POWIAT KARTUSKI
83-300 Kartuzy, ul. Dworcowa 1
NIP 589 16 38 355

2024/BZP 00301119
RZP.272.2.3.2024

dot.: wyjaśnienia oraz zmiana treści Specyfikacji Warunków Zamówienia w postępowaniu o udzielenie zamówienia publicznego na: **„Rozbudowę i przebudowę drogi powiatowej nr 1920G na odcinku Gołubie – Szymbark”**.

Rysunek poglądowy

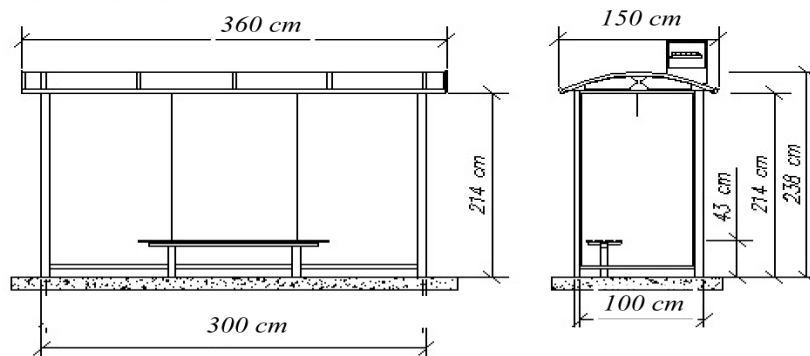
Zgodnie z rozliczeniem ryczałtowym proszę o załączenie rysunku i podanie parametrów dla projektowanej wiaty autobusowej. Brak danych w PW.

Należy zastosować wiatę o wymiarach zbliżonych do pokazanych na zamieszczonym rysunku poglądowym. Wiata powinna stanowić systemową całość (konstrukcja wiaty, wypełnienie, fundamenty, elementy wyposażenia) pochodzącą od jednego producenta.

Wiata powinna posiadać boczne ścianki na całej szerokości. Konstrukcja wiaty aluminiowa lub stalowa ocynkowana malowana proszkowo. Szyby ze szkła bezpiecznego, hartowanego. Pokrycie dachu poliwęglanem. Ławka na całej długości wiaty.
Wyposażenie dodatkowe: tablica informacyjna, kosz na śmieci.
